仙台市東部復興道路整備事業に係る施工方法の変更等について

平成 28 年 10 月

仙 台 市

図1 土羽土の施工位置

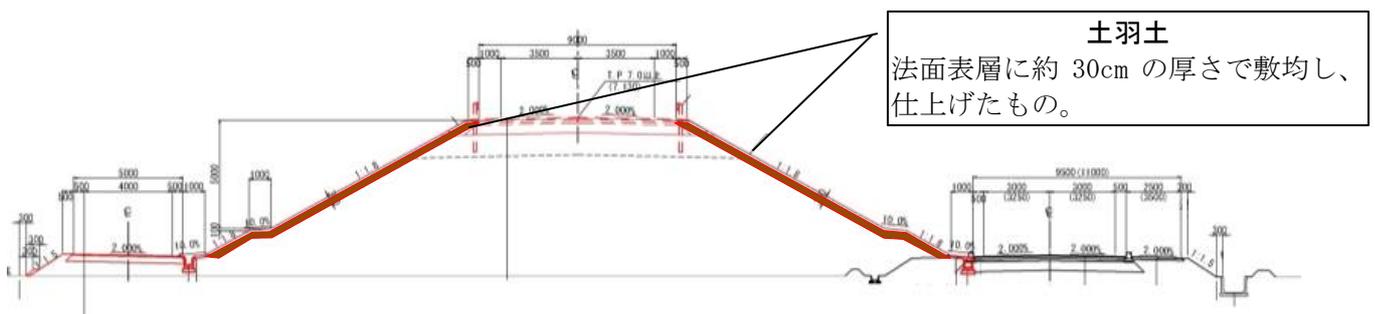
平成28年9月時点の植生の被覆率は約30%であり、緑化は進んでいない状況である。また、吹付の在来種の被覆率は10%程度であり、発芽率も低い状況である。その原因としては、施工時期が挙げられる。当該工区の施工は、法面整形の完了時期との兼ね合いで平成27年9月に実施せざるを得ない状況であった。表1に示すように9月は施工可能期ではあるが、施工適期ではなかったことが一因と考えられる。また、施工後間もなく9.11豪雨があったため、土羽土や吹付種子が流出したことも一因と考えられる。

図 2 評価書時点における動物の移動経路設置計画
(赤線が整備前の水路断面、緑線が整備後の水路断面)

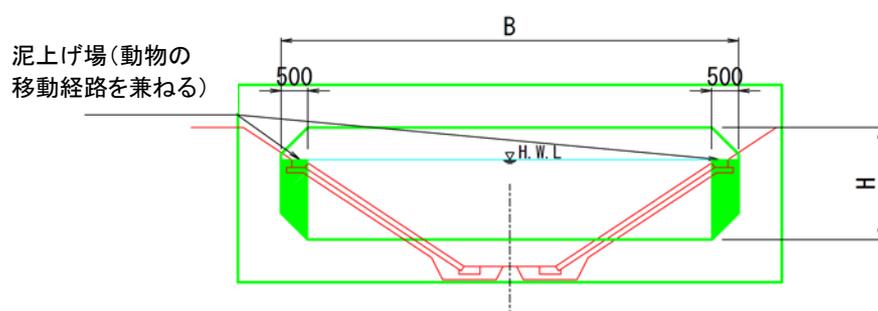
評価書時点（平成 25 年 10 月）では、動物の現地調査結果から、水路沿いが動物の移動経路となっていると予測された。そのため、環境保全措置として図 2 に示すように、東部復興道路に幹線水路を横断させるために設置するボックスカルバートの両側に泥上げ場を設置し、動物の移動経路としての機能も持たせる計画としたが、関係機関との調整が行われておらず、その具体的な構造等は決まっていなかった。

その後、第 60 回仙台市震災復興推進本部会議（平成 27 年 12 月）において全ての横断開口部に対して津波遡上対策を実施する方針が示され、海側の開口部には写真 1 に示すようなフラップゲートを設置することが決定された。これに伴い、当初計画した水路部での移動経路の確保は困難となったことから、代替の環境保全措置について再検討する必要が生じた。

図 3(1/2) 移動経路の設置候補箇所

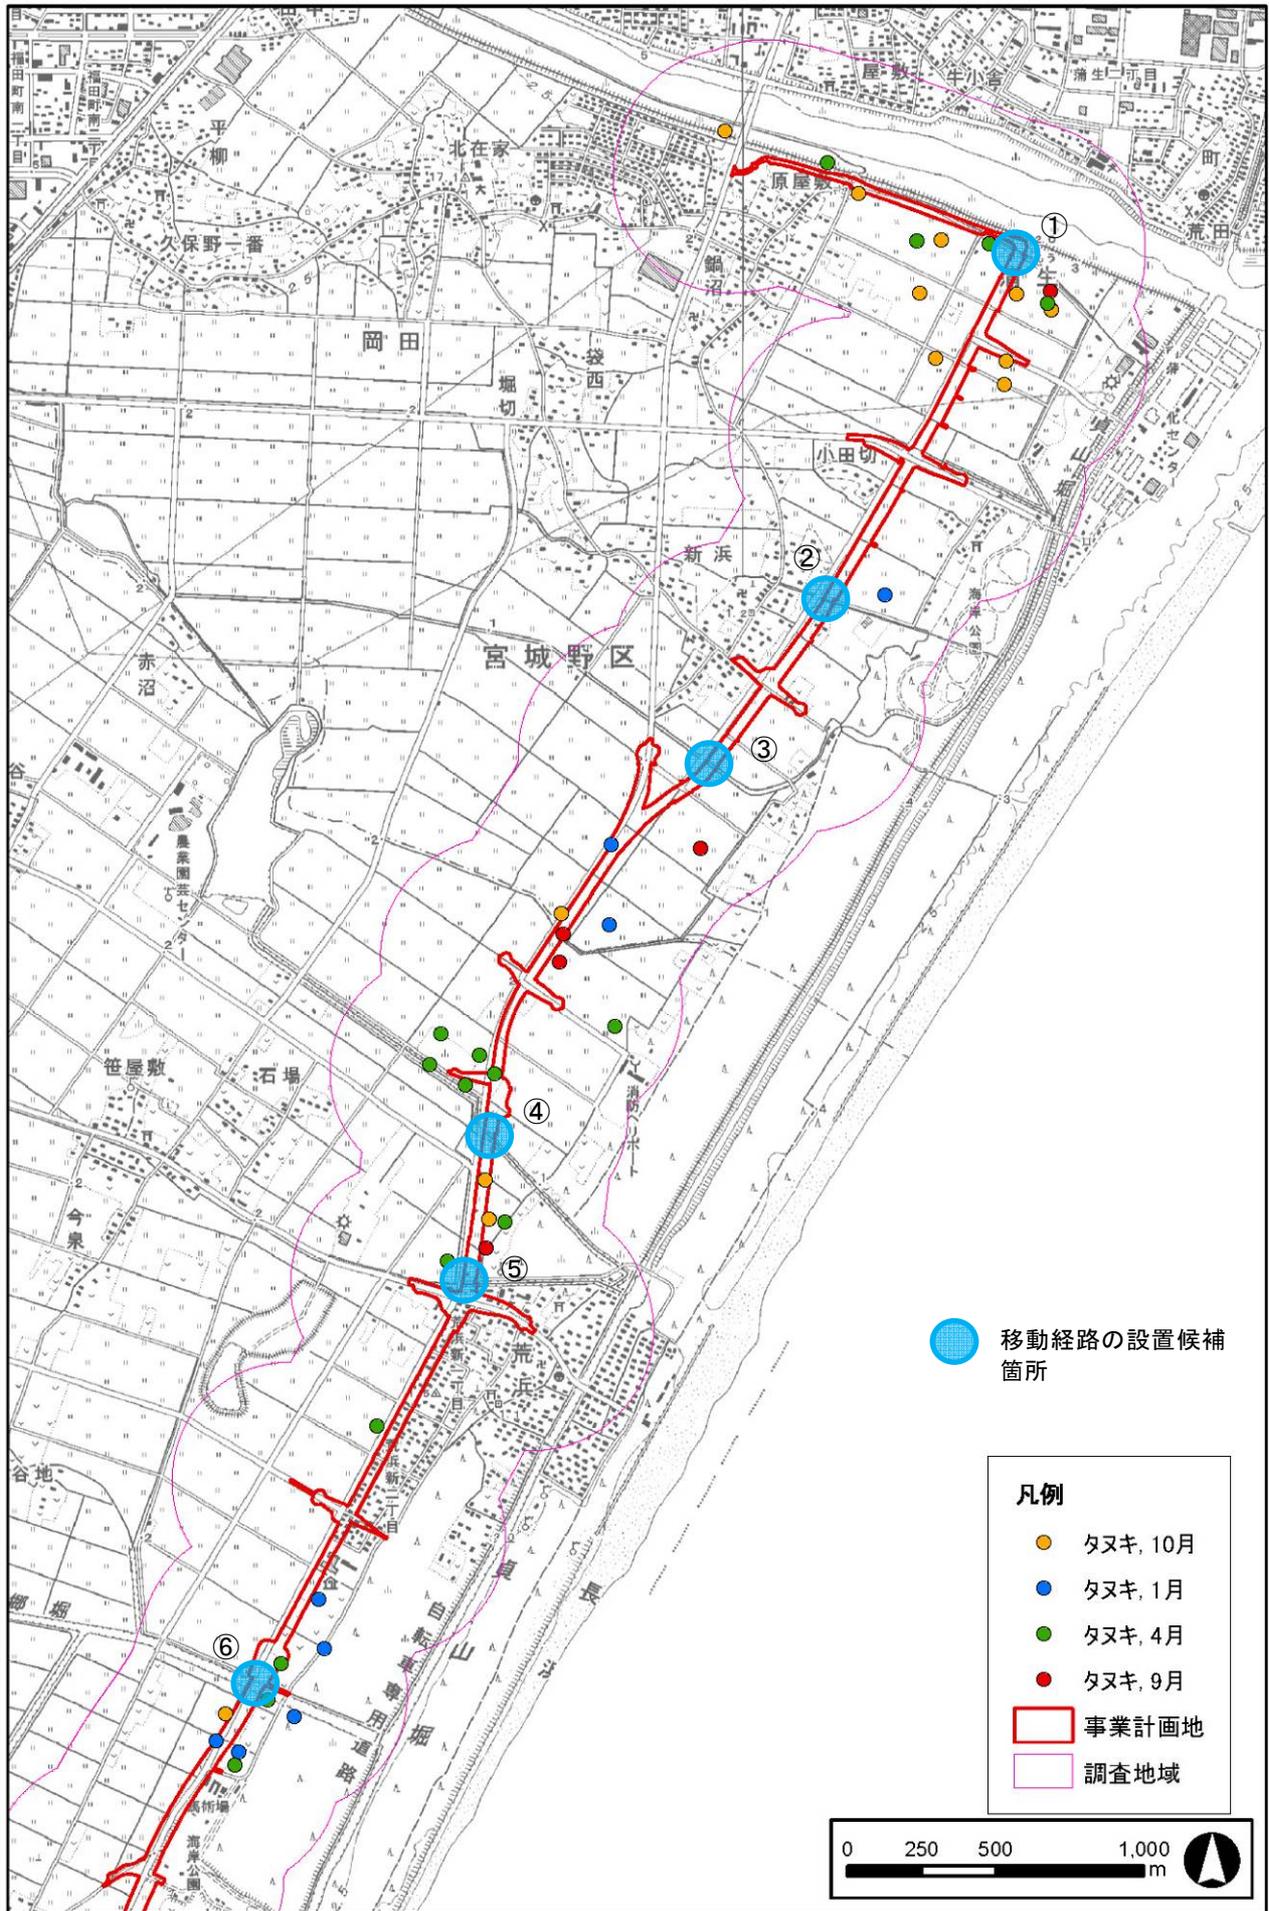
評価書時点の調査において、タヌキのフィールドサインが水路沿いで多く確認された。水路沿いには丈の高い草本が帯状に生育しており、タヌキなどの動物が身を隠しながら移動できる環境が残っていたことから、水路沿いが事業計画地を東西に横断する移動経路として利用されているものと考えられた。このことから、評価書の時点では、図3に示す水路沿いの7箇所に移動経路を設置する計画としていた。

現在は評価書時点とは異なり、水田や畑地が復旧して耕作が再開されていることから、動物は広範囲を移動しているものと考えられる。しかし、水路部分は橋梁以外では南北方向の移動ができないため、自ずと水路沿いの移動機会が増えるものと考えられる。このことから、新たに検討する移動経路の設置箇所についても評価書時点から大きく変更せず、水路にできるだけ近い箇所に移動経路を設置するのが適当と考えられ、併せて設置箇所数も、評価書時点と同じ7箇所とする。

図4 移動経路の設置イメージ断面図

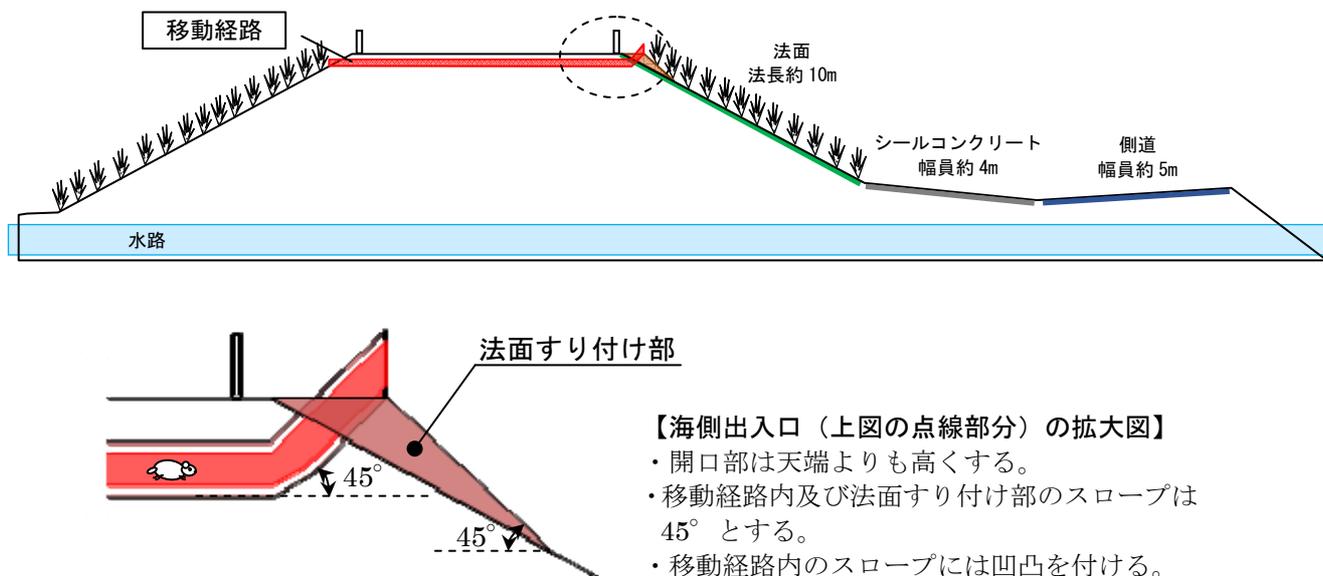
移動経路の断面については、実際の施工事例として前出の写真2のように直径100cmのパイプカルバートを使用したものがある。また、「エコロードー生き物にやさしい道づくりー(ソフトサイエンス社)」には設計指針として表2が示されている。本事業における移動経路の断面は、これらを参考にパイプカルバート(コンクリート管)の場合は内径100cm、ボックスカルバート(箱型横断溝)の場合は110cm×75cmを目安として規格品の中から選定する。なお、評価書では水路両岸に50cm幅の移動経路を設置することとしていたが(一水路あたり2箇所、合計14箇所)、このように多数の横断構造物を設置することは堤防機能の低下を招くことになるため、断面は両岸分を合わせた移動幅100cmを確保し、一水路あたりの設置箇所数は1箇所(合計7箇所)に集約することとする。

また、津波遡上対策の観点から、移動経路の海側の開口部は天端よりも上（TP+7.0以上）にする必要があるため、法肩の部分のスロープ形状とし、出入口を天端よりも上になるように設置する。スロープの角度は、「野生小動物の這い上がり能力に関する基礎研究 右田泰弘 東海大学紀要産業工学部1（2008年）85頁～86頁」（表3参照）において、表面に凹凸がある場合（表面-2～4）、ほとんどの小動物が50°以上の斜面を這い上がることができることから、本事業では45°に設定し、スロープ面に凹凸を付けることとする。移動経路の設置イメージ断面図は、図4のとおりである。なお、盛土の海側には側道やシールコンクリートがあり、この部分のみ植生は成立しない。しかし、耕作者による農耕機の通行を主目的として設置する側道については、動物が活発に活動する夜間には交通量はほとんどなくなるため、移動の障害は生じないものと考えられる。

図5 移動経路の出入口への誘導・周辺環境との連続性の向上イメージ側面図

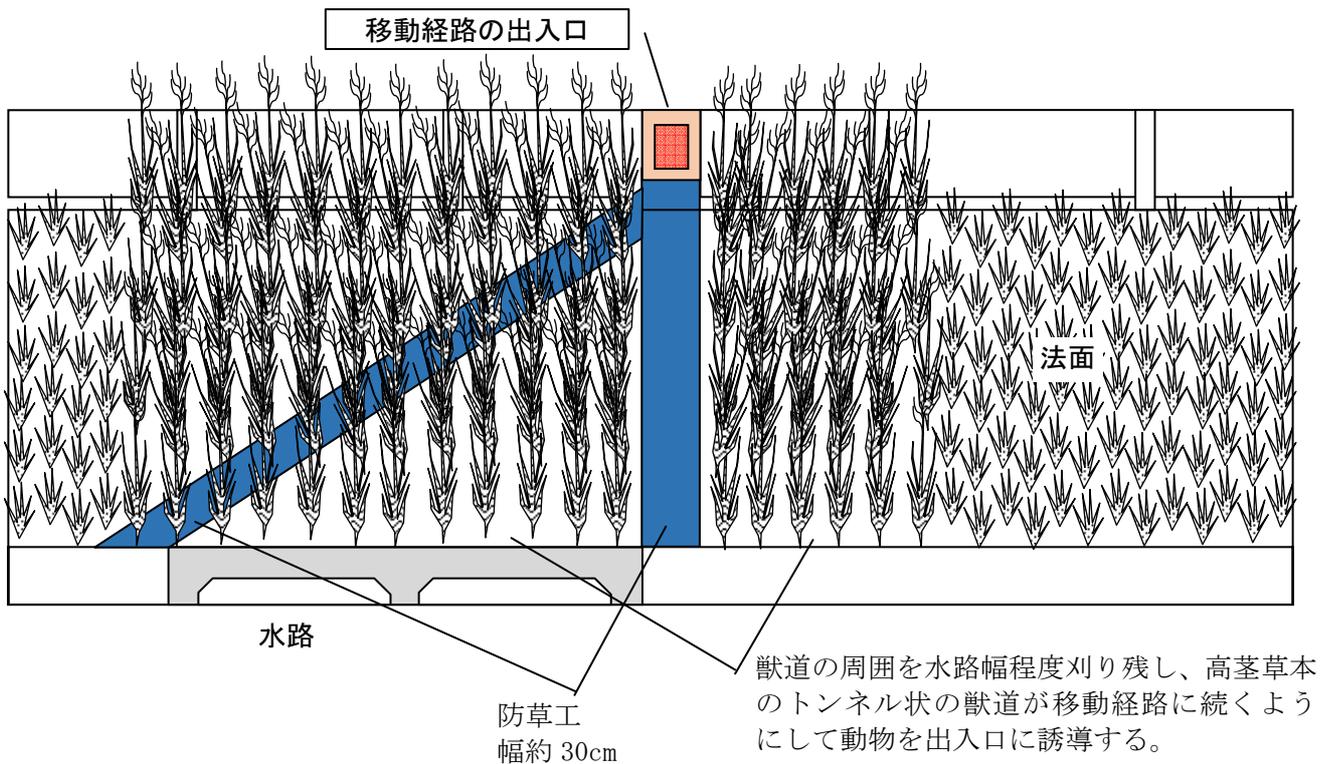
本事業の移動経路は法面天端部に設置するため、出入口まで動物を誘導する対策が必要となる。「エコロードー生き物にやさしい道づくりー (ソフトサイエンス社)」には、「出入口部分には、誘導のための植栽と姿を隠すための植栽を行う」と記載されている。本事業では、法面の草刈りの際、図5に示すように出入口周辺を刈り残して高茎草本が生育するように管理するとともに、出入口の延長線上に30cm程度の幅で草の生えない部分を作り、法面から移動経路の出入口に連続する高茎草本のトンネル状の獣道が成立するようにして、出入口への誘導効果を高めることとする。なお、一水路あたりの移動経路は1箇所を集約することから、両岸からの移動を考慮し、刈り残し範囲は水路幅程度とし、両岸から獣道を通すことで周辺環境との連続性を向上させることとする。
